TJALDSTÆÐAHUS

ATHUGASEMDIR/TILLAGA

AFSTÖÐUMYND 1:1500

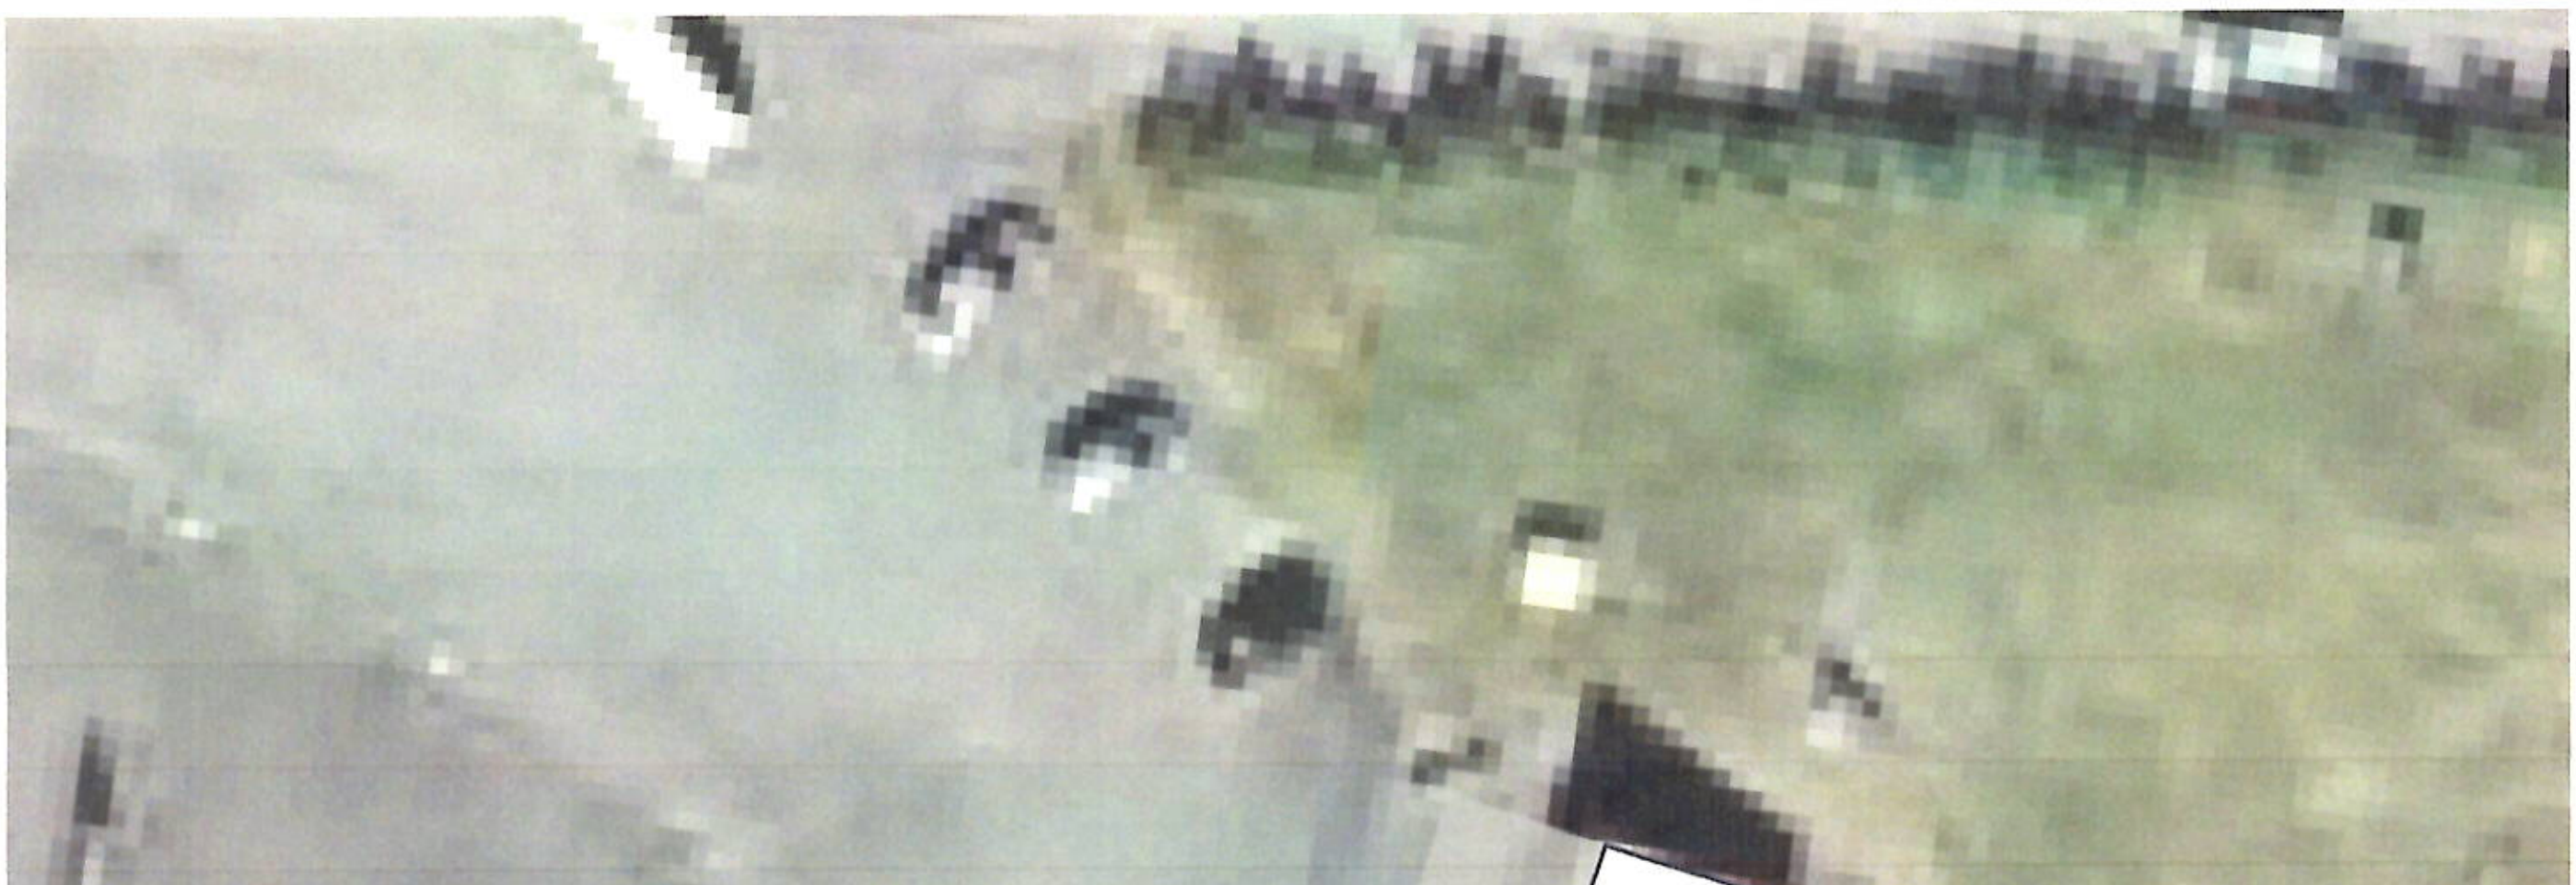
Glama/Kim hefur skoðað tillöguteikn- ingar af Tjaldstæðahusinu á Höfn, dags. 23.02.2009, þar sem synd er stækkun tjaldstæðahussins undir og ut fyrir skjólþakið sem snyr að tjaldstæð- unum.
Við höfumm taugar til hussins og höfum efasemdir um þessa nálgun og teljum hana ekki skynsamlega af ymsum ástæðum.

- Um er að ræða einfalt hus fyrir matseld og snæðing, einskonar skála, fyrst og fremst eða eingöngu til sumarnotkunar, hus sem ætti að vera einfalt að byggja fristætt í tengslum við það sem nu er.

- Við teljum tillöguna lyta husið sem fyrir er og höfum efasemdir um hagkvæmni þess að tengjast nuverandi husi á þennan hátt.
Slikar utanibyggingar reynast oftar en ekki mun dyrari en áætlanir gera ráð fyrir og litið odyrari en að byggja nytt frá grunni.

- Með þessari tilhögun er fórnað skjólþakinu, sem á sinni tið var talið mikilvægt morgunafdrep tjaldstæða-gesta, þar sem þeir gætu nærst i morgunsól eða vari fyrir regni og hafst við meðan þeir biðu rútunnar eftir að hafa tekið saman tjald og föggur sinar.

- Við leggjum til að byggt verði fristætt hus i tengslum við og framhaldi af nuverandi husi.

- Með þvi fengist meiri aðskilnaður milli bilastæða og tjaldsvæðisins og rymin undir og utanvið husin mundu auka á notagildi husanna og i reynd verða sem stækkun þeirra.
